**COMITATO CICLOVIA DEL METAURO**

**ANALISI DEL PROGETTO**  
**“CICLOVIA TURISTICA DEL METAURO”**

DOCUMENTAZIONE TRATTA DAL  
PROGETTO DEFINITIVO DELLA REGIONE MARCHE  
INVIATO AI COMUNI DI FANO, CARTOCETO, COLLI AL METAURO, MONTEFELCINO E FOSSOMBRONE  
NEL LUGLIO 2021

**GENNAIO 2022**

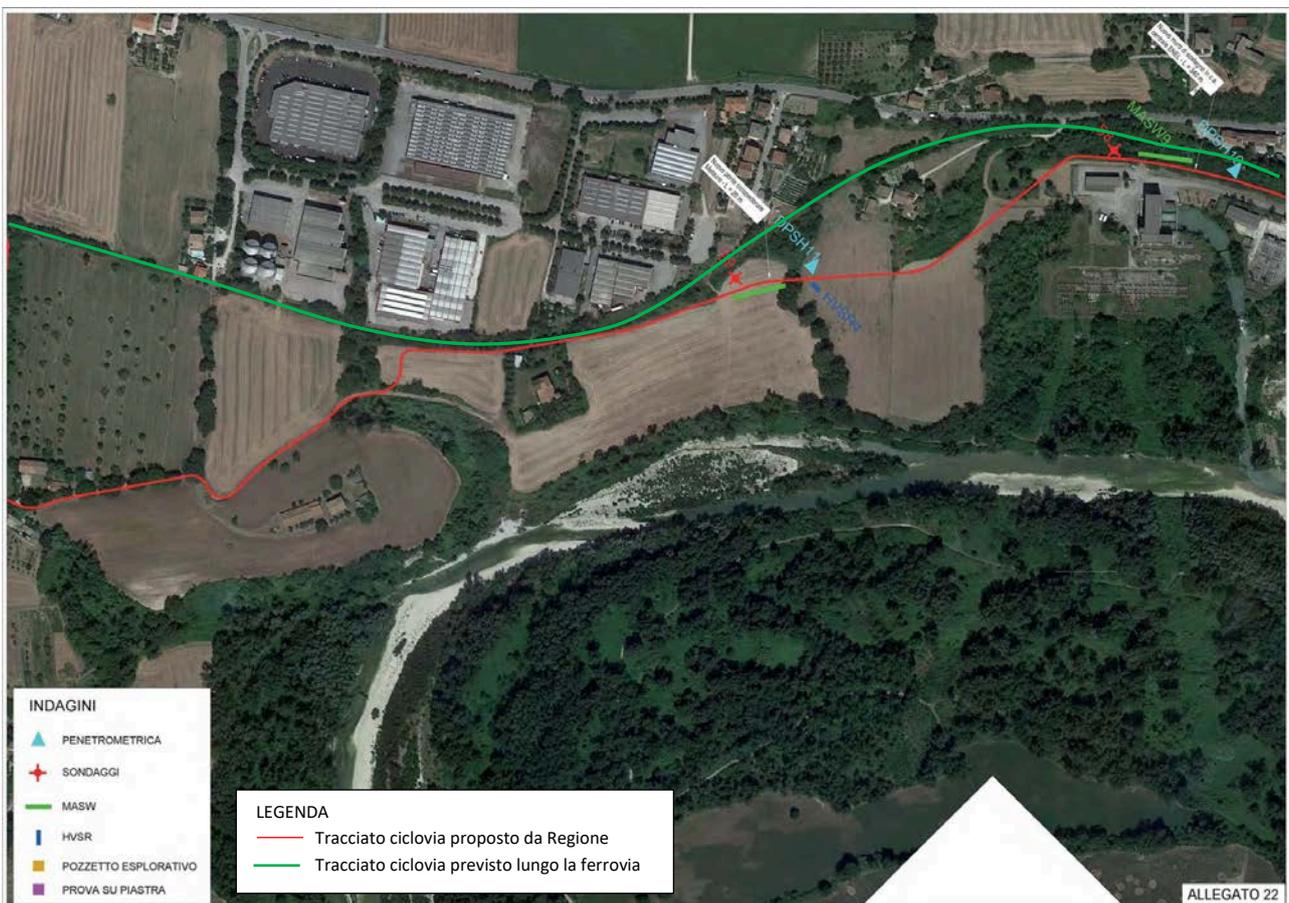
Prima del confine con Montefelcino, è necessario superare il Rio Maggiore con un nuovo ponte ciclopedonale di 35 m. Confermata la contraddizione con i criteri di base del progetto che prevede linearità ed economicità del percorso.

In Comune di Montefelcino si percorrono le vie 1° maggio e 25 aprile; a Sterpeti ci si inoltra tra vari stabilimenti artigianali prima di arrivare a Ponte degli Alberi. Da notare anche in questo caso la contraddizione con i criteri di base del progetto che prevede un tragitto lineare, attrattivo e non promiscuo col traffico a motore.

Il percorso più logico, breve e sicuro correrebbe ai margini dei binari dove l'ampio spazio esistente renderebbe possibile anche la convivenza tra bicicletta e treno turistico, tra l'altro con una barriera di separazione; se ne preferisce invece uno più "originale" con intersezioni, curve e dislivelli che rendono il tragitto disagiata e poco attraente.

Giunti in Comune di Fossombrone, nei pressi della centrale ENEL va realizzato un muro di sostegno in c.a. di 340 metri; poco più avanti è previsto anche un nuovo ponte ciclopedonale di 20 metri. Confermato il mancato rispetto del criterio di economicità.

Si preferisce un percorso zigzagante, più lungo e con maggiori dislivelli, evidentemente perché si considerano le piste ciclabili utili solo per il divertimento nel tempo libero e non per la mobilità quotidiana ed il cicloturismo.

Si passa ai margini dell'area archeologica di S. Martino del Piano, al cui interno stranamente è ritenuto possibile il transito di treni ma non di biciclette. Per superare Fosso della Fonte è previsto un nuovo ponte ciclopedonale di 25 m.

Passando prima su via Enrico Fermi, poi su via Marconi, si raggiunge la doppia rotatoria della trafficata via Flaminia che con i nomi di via Oberdan e viale Martiri della Resistenza continua fino a Porta Fano dove si conclude il percorso previsto nel "Progetto definitivo" della "Ciclovía turistica del Metauro" pubblicato dalla Regione Marche nel mese di luglio 2021. Da notare che in questo tratto il tragitto lungo i binari avrebbe il vantaggio di fare tappa nell'ampio spazio dell'ex stazione ferroviaria dove esistono servizi igienici e di ristorazione utili per chi pratica il cicloturismo; da qui sarebbe facile raggiungere il centro storico di Fossombrone attraverso strade meno trafficate e pericolose della Flaminia; inoltre, il percorso potrebbe proseguire facilmente verso l'entroterra in una sede propria, agevole, sicura e lineare.
